Modulo per la presentazione delle osservazioni per i piani/programmi/progetti sottoposti a procedimenti di valutazione ambientale di competenza statale

ID: 9583

Progetto di un impianto eolico denominato "CE FULGATORE", costituito da 9 aerogeneratori, con potenza complessiva pari a 54 MW, da realizzarsi nei comuni di Paceco (TP), di Trapani (TP) e di Marsala (TP)

TESTO DELL' OSSERVAZIONE

ALLEGATO 4

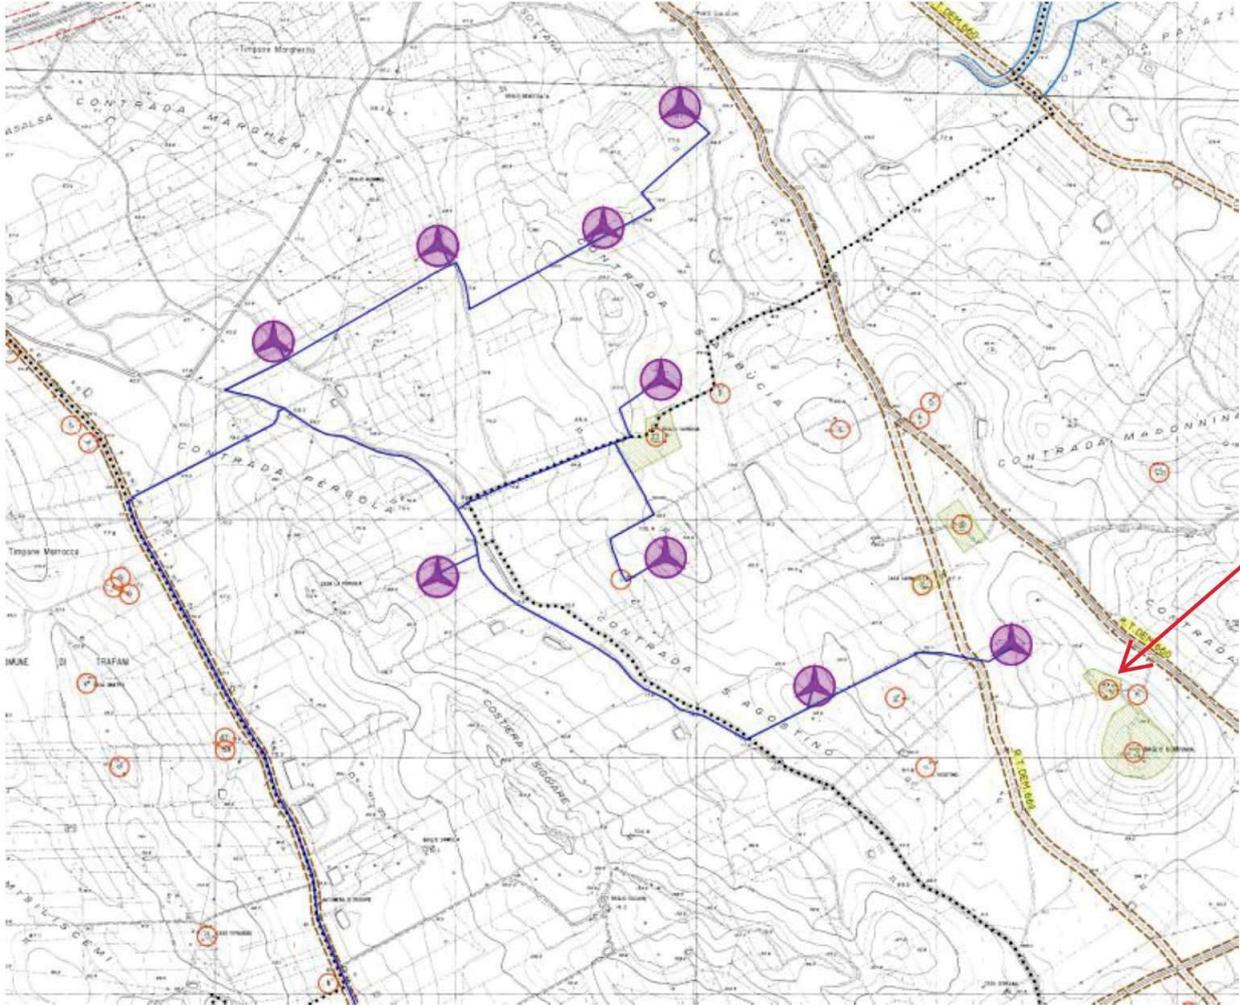
Nel Piano Regolatore Generale del Comune di Trapani, entrambi i fabbricati in argomento sono qualificati come "**Manufatti di interesse storico architettonico**" e, come tali, sono evidenziati con il simbolo di un **cerchio rosso**, e sono circondati da una superficie di terreno identificata come zona "**E7 di rispetto e tutela delle architetture rurali**" (tavola *E3B* del P.R.G. del Comune di Trapani). La circostanza che, in prossimità dell'area in cui è prevista la collocazione dell'aerogeneratore identificato con la sigla **WTG07**, si trovano i sopra descritti manufatti rurali di interesse storico e architettonico di proprietà dello scrivente, risulta anche dallo "*Studio di impatto ambientale*" denominato "*Elaborato VIA 00 REV1*" (oggetto di revisione il 25/08/2023) allegato al progetto, studio nel quale è inserito, **come figura 42 alla pag. 116**, stralcio del P.R.G. di Trapani.

Nella riproduzione della detta figura 42 del SIA - che si allega con il n 4 il fabbricato di proprietà del sottoscritto è quello evidenziato con la freccia (baglio Piacentino).

Si sottolinea che, tra i manufatti rurali di interesse storico architettonico individuati dal Piano Regolatore, i fabbricati del sottoscritto sono particolarmente rilevanti e costituiscono, tuttora, testimonianza della cultura e della civiltà contadine, perché, come risulta dalle ritrazioni fotografiche di cui sopra (cfr., ancora, allegato n. 3) hanno ricevuto una adeguata manutenzione che li ha preservati dal degrado in cui sono purtroppo caduti altri fabbricati rurali.

E' sorprendente, dunque, che nella *"Relazione Paesaggistica"* allegata al progetto, denominata *"Elaborato VIA 03 REV1"* (anch'essa oggetto di revisione) il fabbricato di proprietà del sottoscritto **non sia affatto menzionato tra i beni di rilevanza paesaggistica.**

Anzi, nella figura 23 inserita alla pagina 54 della relazione paesaggistica, recante la dicitura *"Mappatura dei sottosistemi insediativi di interesse paesaggistico – Zoom sull'area di progetto"*, il fabbricato in parola **neppure compare**, risultando coperto da un asterisco di colore verde che identifica i c.d. *"punti panoramici"* (cfr. la fig. 18 allegata alla relazione paesaggistica alla pag. 47, legenda della mappatura dei sottosistemi insediativi) e viene erroneamente identificato come *"1928 Cantine Classe D3"*, mentre un semplice accesso sui luoghi, o l'esame di una fotografia aerea, o la verifica delle risultanze del catasto, avrebbero facilmente consentito ai progettisti di constatare che **si tratta, come si è detto, di un antico "baglio" con, adiacente, una casa colonica.**

Foto n. 4

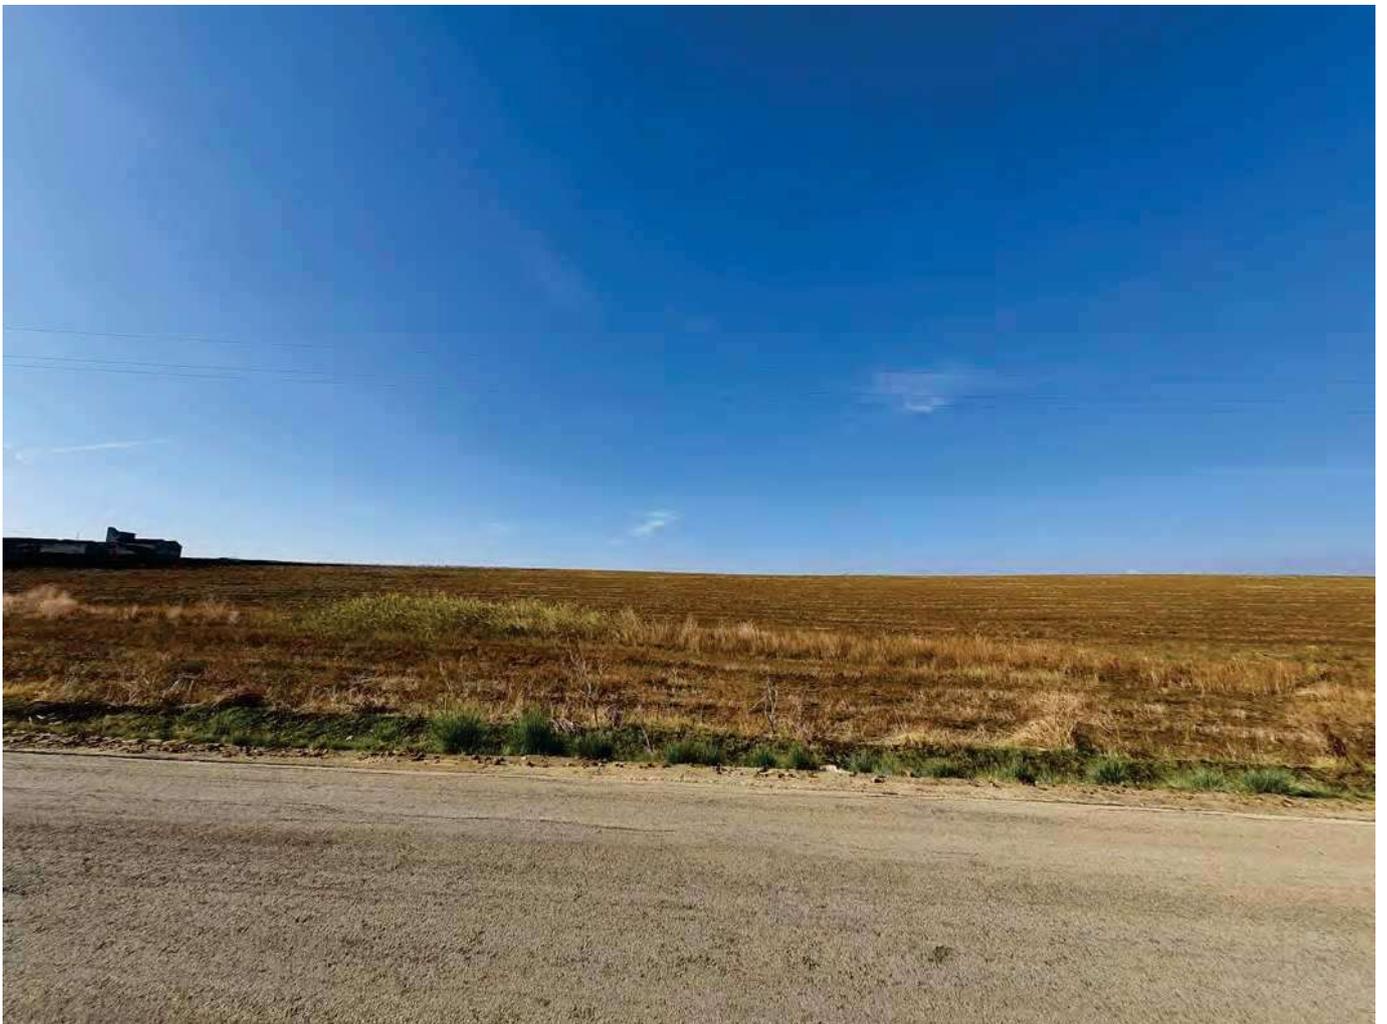
Incomprensibilmente, nella figura 6.2.2 non è stata inserita la turbina WTG07, che è proprio quella che la società proponente vorrebbe realizzare nel terreno di proprietà del sottoscritto, alla distanza di circa m. 400 dal baglio.

Ed infatti nella figura in esame, **si contano solo 8 aerogeneratori, anziché i 9 da cui è costituito complessivamente l'impianto.**

La turbina eolica **WTG07**, il cui fotoinserimento è stato omesso, ha un **impatto visivo certamente grave** non soltanto sull'antico *"baglio"* – il quale fa parte di un'azienda agricola ben strutturata, estesa circa 50 ettari – ma anche sul paesaggio quale può vedersi dalla Strada Provinciale 29 Trapani - Salemi, dalla quale la menzionata turbina dista appena 400 metri.

Il pesante impatto ambientale della turbina eolica in parola, **del tutto trascurato nel progetto presentato**, risulta evidente dalle allegate ritrazioni fotografiche dei luoghi, recanti l'inserimento della turbina stessa (allegato n. 5).

- la foto n. 1 riproduce il fabbricato di proprietà del sottoscritto come attualmente si trova;
- la foto n. 2 riproduce il fabbricato con l'inserimento della turbina eolica;
- la foto n. 3 riproduce la vista dalla Strada Provinciale 29 Trapani – Salemi nello stato attuale;
- la foto n. 4 riproduce la vista dalla Strada Provinciale 29 con l'inserimento della turbina.

Discende da quanto sopra che deve essere **completamente rivisto** il calcolo dell'impatto ambientale risultante dalla **scheda 6.2 di pag. 41** dello studio di intervisibilità, **e che il detto impatto deve essere valutato come non sostenibile**.

Figura n. 1

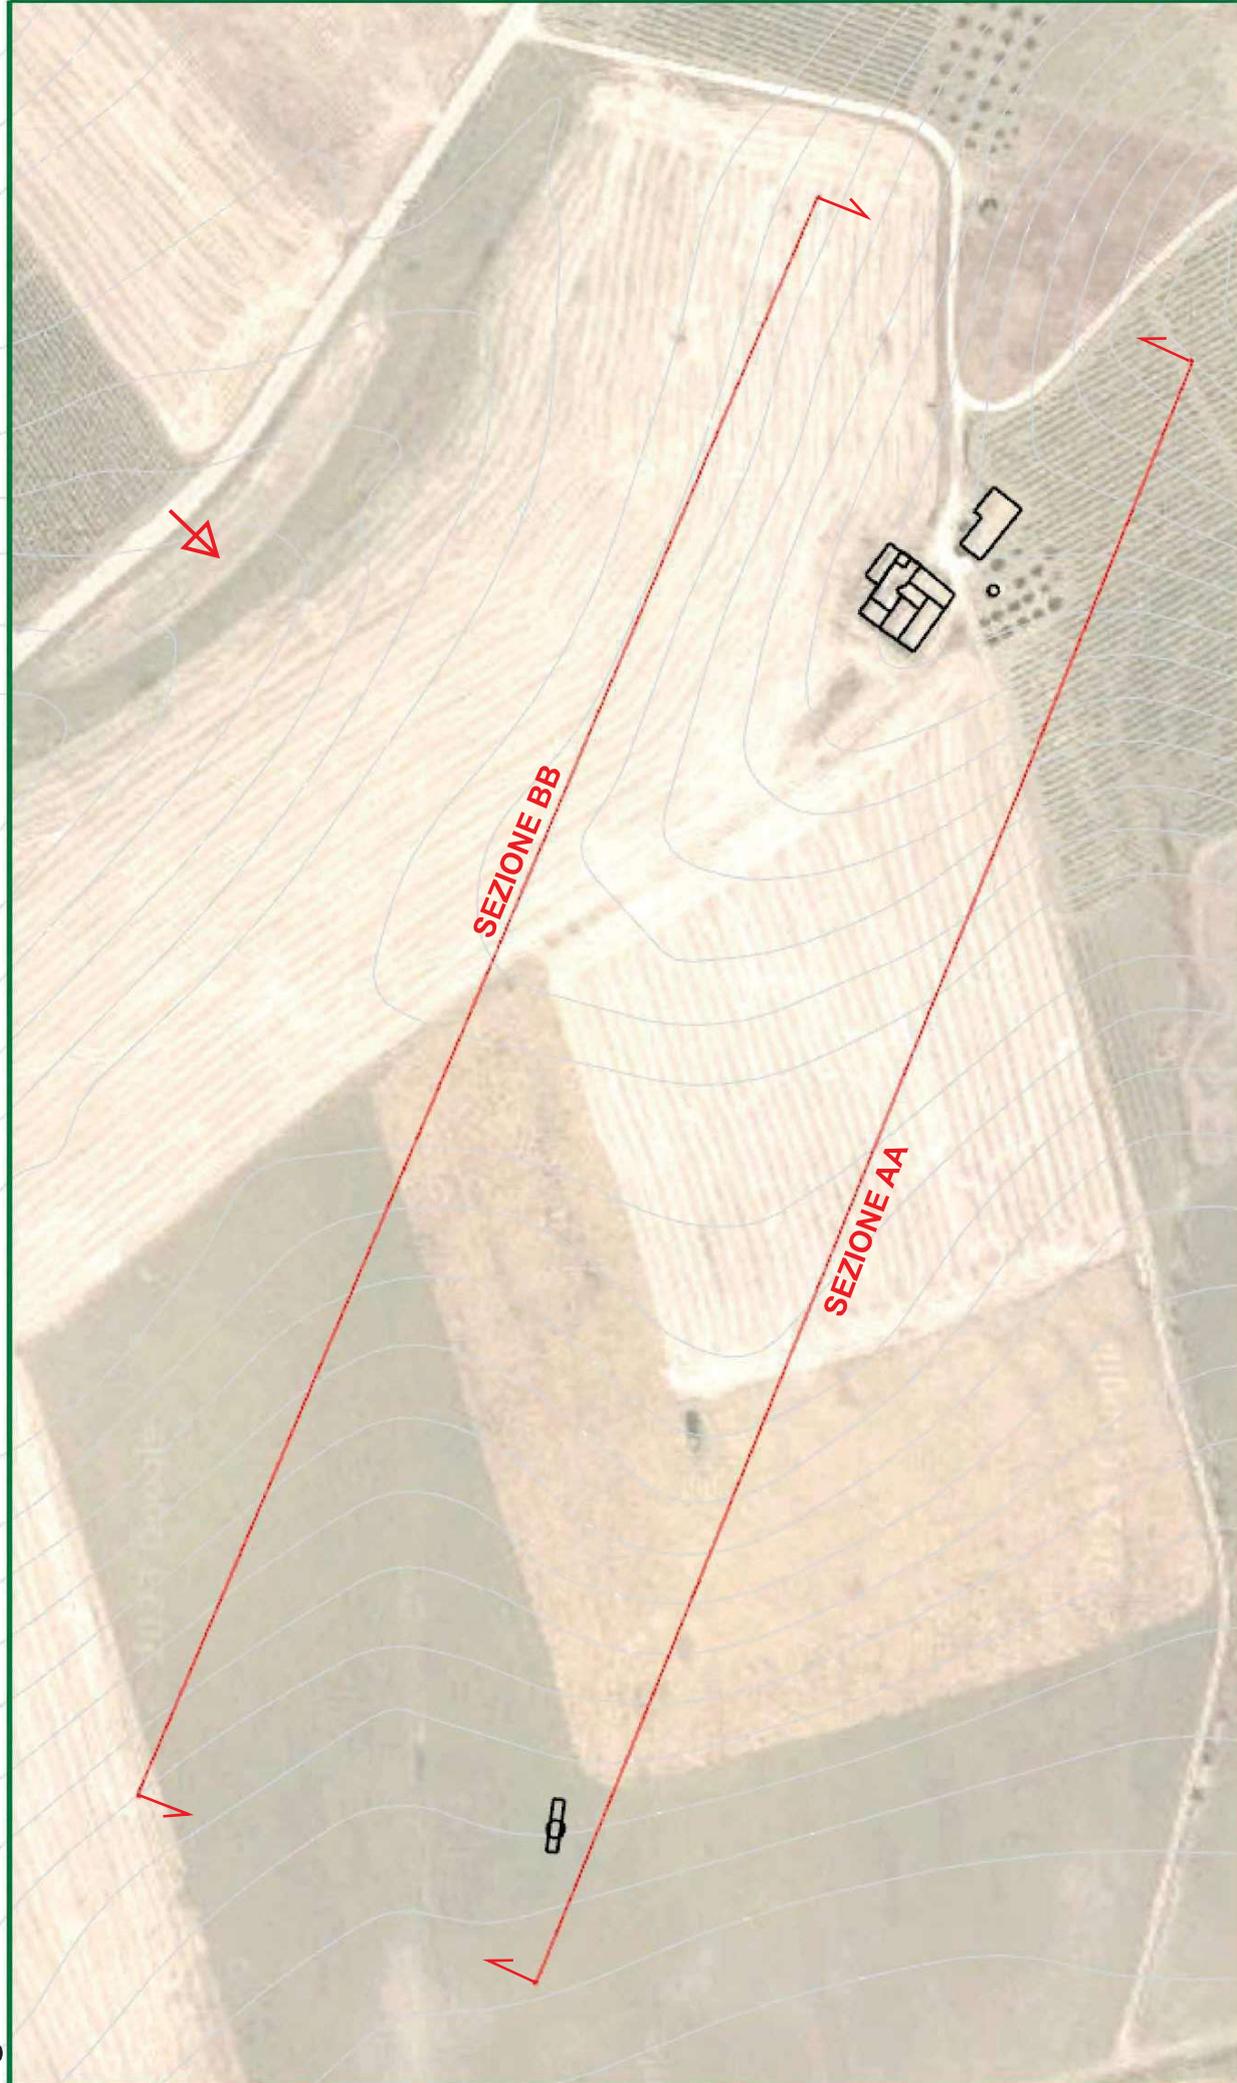
L'esatta ubicazione della turbina eolica WTG07 rispetto al fabbricato è documentata (allegato n. 6):

- dalla figura n. 1, sezioni aa e bb;
- dalla figura n. 2, sezione aa;
- dalla figura n. 3, sezione bb;
- dalla figura n. 4, planimetria con andamento altimetrico;
